女川原子力発電所第2号機 工事計画審査資料	
資料番号	O2-変2-他-F-24-0001 改2
提出年月日	2023年4月28日

# 女川原子力発電所第2号機 設計及び工事計画変更認可申請の概要

2023年4月28日

東北電力株式会社

#### ① 残留熱除去系主要弁(1/3)

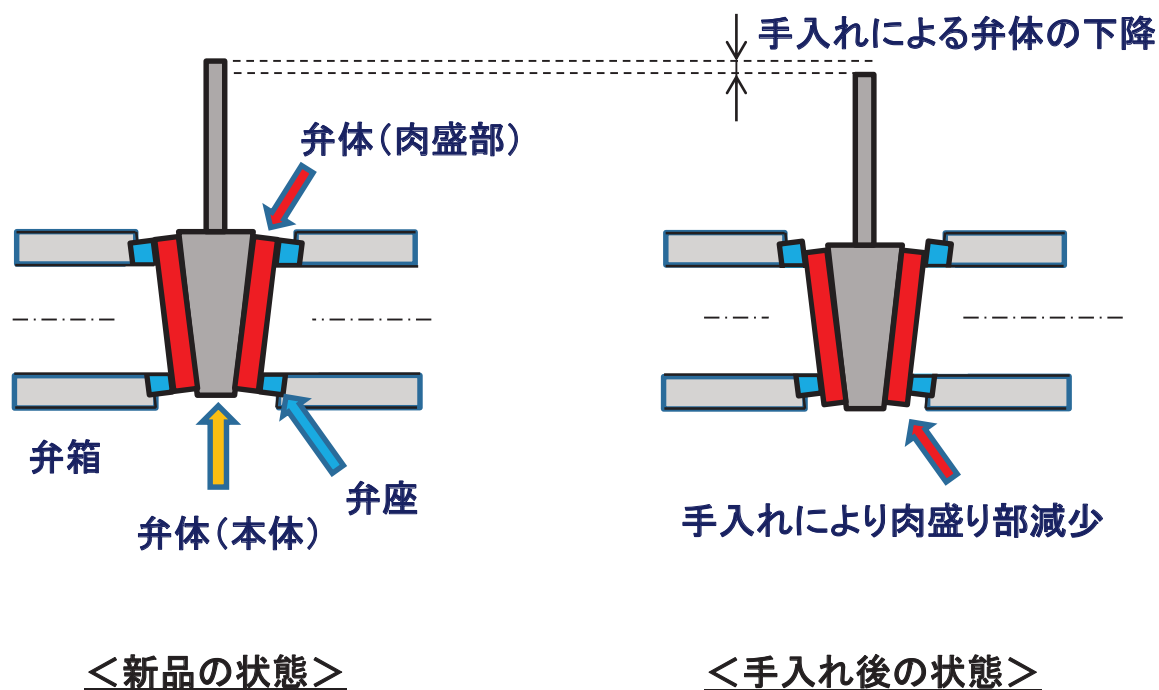
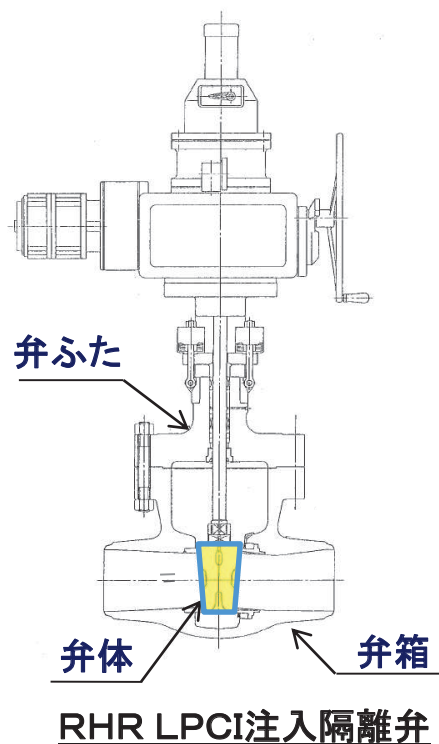
**【目的】**分解点検において、E11-F004(RHR LPCI注入隔離弁)の弁体の下降を確認したことから、弁体を取り替えるものである。

**【必要性】**弁体の下降は、これまでの分解点検における弁の手入れに伴い、弁体の厚みが徐々に減少したこと起因しており、現状はシート機能に問題はないが、今後の分解点検時の手入れによりシート機能維持が困難になるおそれがあることから、弁体を取り替える必要がある。

**【申請内容】**本工事は、当該の弁体と同仕様の弁体に取り替えるものである。材質変更を伴わないことから、要目表の変更はない。

#### ② 原子炉冷却材浄化系主配管(1/8)

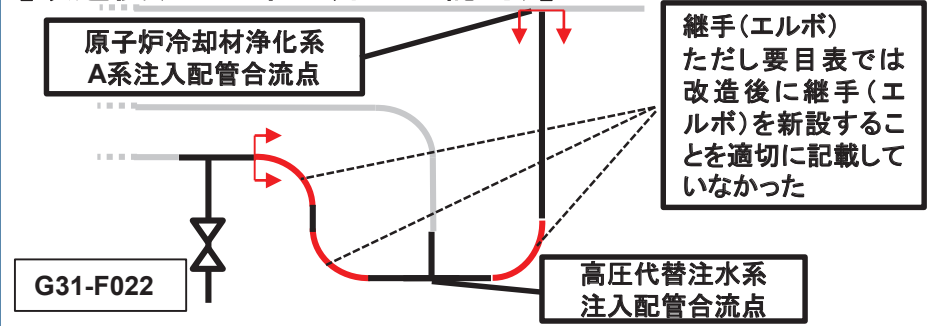
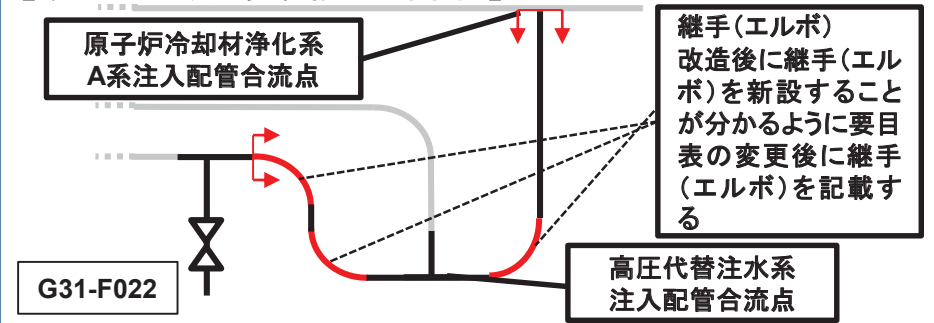
【目的】原子炉冷却材浄化系主配管について、配管の一部を曲げ管から継手(エルボ)に変更することを、要目表に適切に記載していなかったことから、要目表の記載変更を行う。

【必要性】原子炉冷却材浄化系主配管について、2021年12月23日認可の「設計及び工事の計画」の要目表において、原子炉冷却材浄化系配管に高圧代替注水系配管を接続するために継手(エルボ)新設を含むルート変更を実施した。この際、配管の一部を建設時の曲げ管から製作管理が容易な継手(エルボ)に変更したが、要目表の変更後(改造後)に継手(エルボ)を新設することを適切に記載していなかったことから、要目表の記載変更を行う必要がある。

【申請内容】配管の一部を曲げ管から継手(エルボ)に変更する。

#### ④ 原子炉格納容器調気系主配管(1/13)

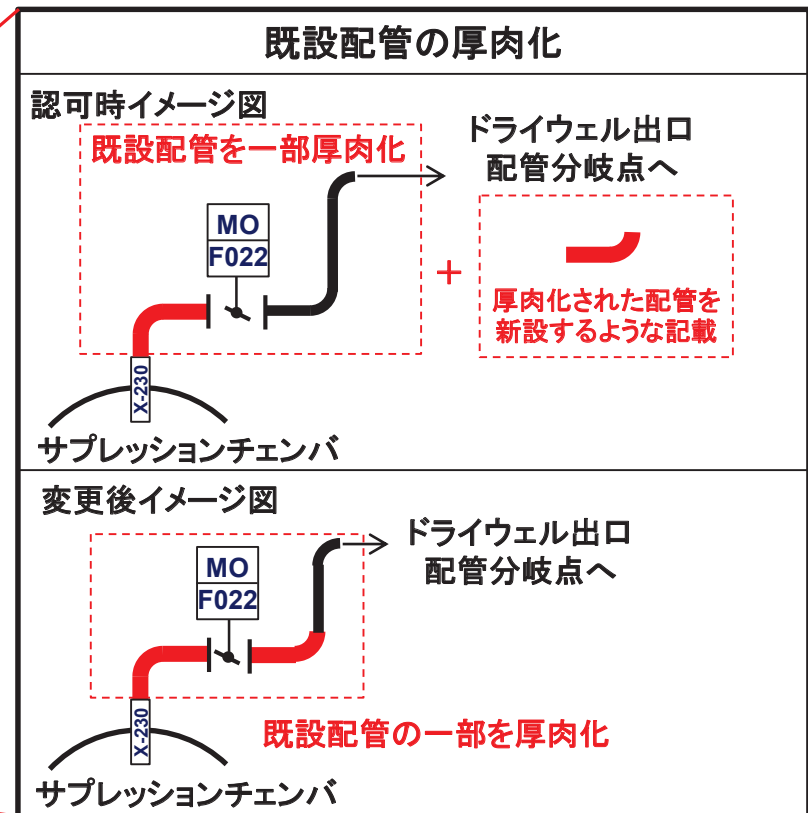
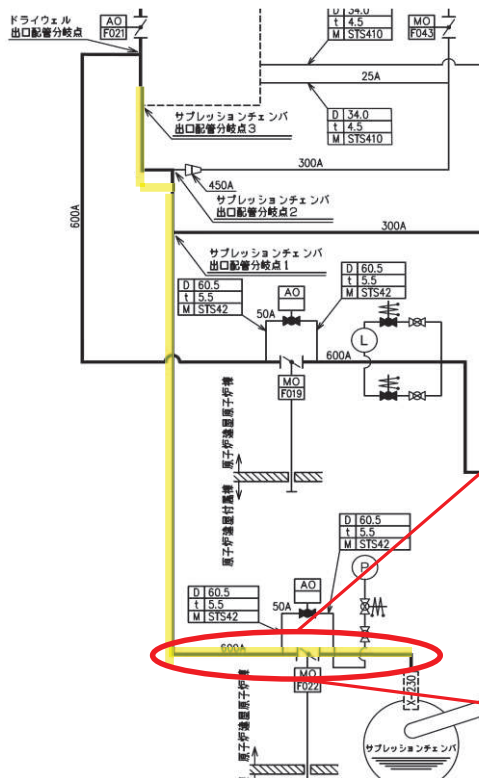
【目的】 原子炉格納容器調気系主配管について、耐震性強化のため原子炉格納容器調気系の既設配管の一部を厚肉化することを、要目表に適切に記載していなかったことから、要目表の記載変更を行う。

【必要性】 原子炉格納容器調気系主配管(原子炉格納容器配管貫通部(X-230)～ドライウェル出口配管分岐点)について、2021年12月23日認可の「設計及び工事の計画」の要目表において、耐震性強化のための既設配管の一部厚肉化を適切に記載していなかったことから、要目表の記載変更を行う必要がある。

【申請内容】 既設配管の一部を耐震性強化のため厚肉化する。

#### ④ 原子炉格納容器調気系主配管(2/13)

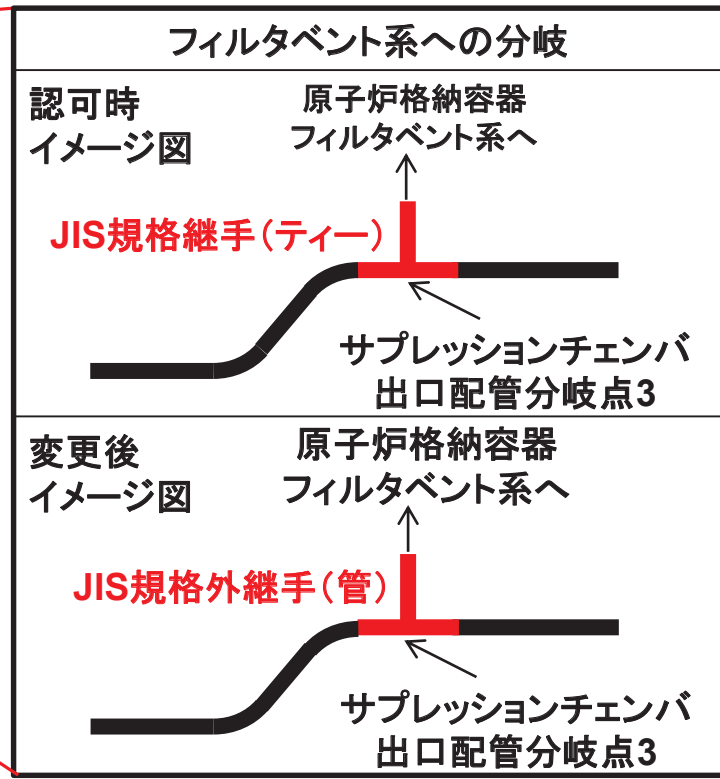
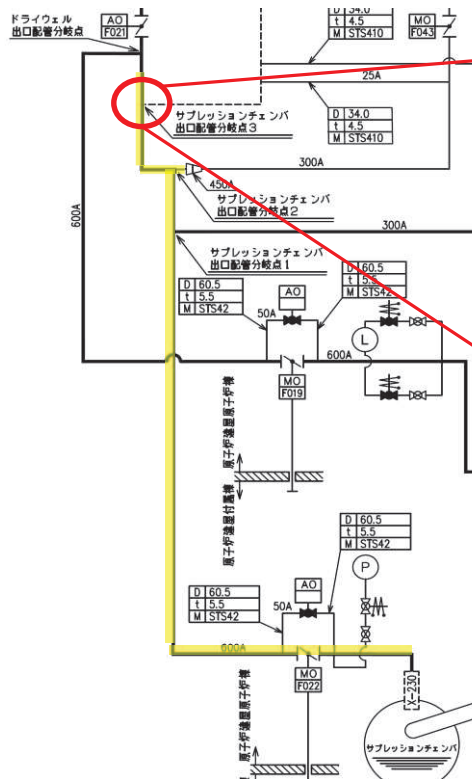
**【目的】** 原子炉格納容器調気系から原子炉格納容器フィルタベント系への分岐点において、JIS 規格外の継手を採用していることを、要目表に適切に記載していなかったことから、要目表の記載変更を行う。

**【必要性】** 原子炉格納容器調気系の600A 配管から原子炉格納容器フィルタベント系の400A 配管への分岐点において、JIS 規格では600A/600A/400A の径違いの継手がないことからJIS 規格外の継手を採用しているが、2021年12月23日認可の「設計及び工事の計画」の要目表において、JIS 規格の継手として記載していたため、要目表の記載変更を行う必要がある。

**【申請内容】** 原子炉格納容器調気系から原子炉格納容器フィルタベント系への分岐点において、600A から400A への分岐が必要であるが、JIS 規格には当該の径違いの継手がないことからJIS 規格外の継手を採用する。
